Synpunkter från Täby Naturskyddsförening (TNF) på förslag till detaljplan för del av fastigheten Arninge 5:1, Veteran och anhörigcenter.

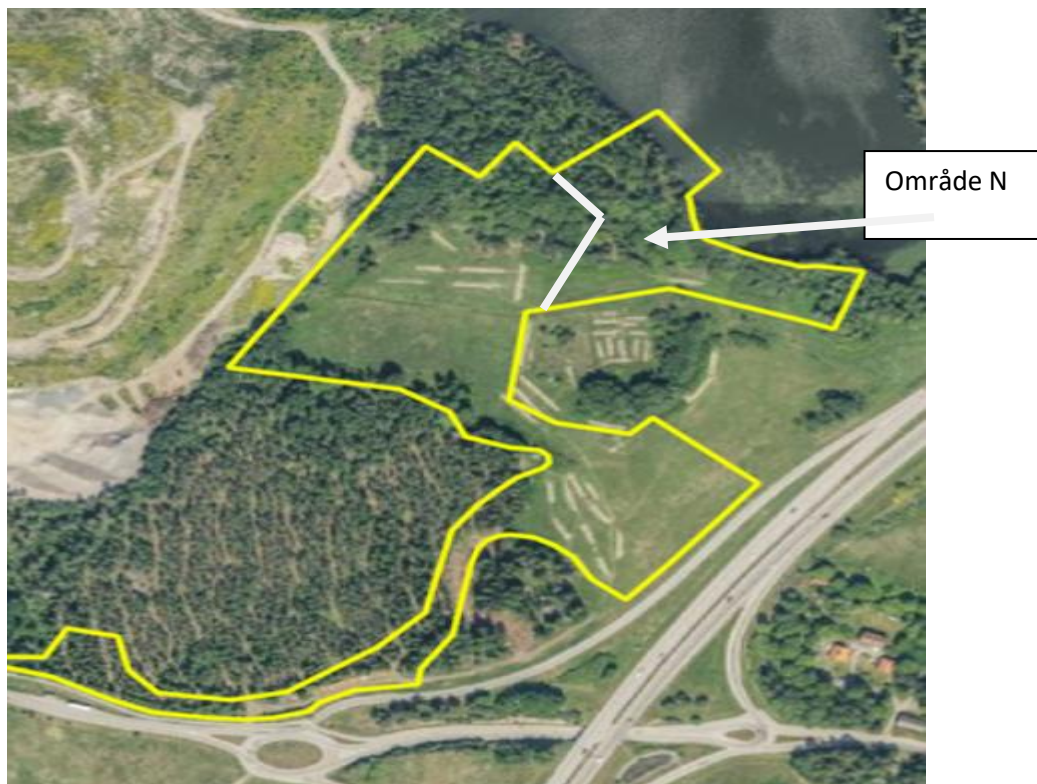
Enligt NVI (Naturvärdesinventeringen) finns det skyddade arter som fåglar och fladdermöss som vistas i området. Det föreslås att område N i kartan nedan bör få en anpassad belysning. Fladdermöss är nattaktiva jägare som fångar insekter och störs av ljus. Det är därför viktigt att ljussättningen tar hänsyn till detta, speciellt i närheten av vattnet.

- TNF anser att samtliga områden som ingår i Planbeskrivningen **ska** få en anpassad belysning. Det finns idag många olika valmöjligheter av belysning för att uppnå detta krav.
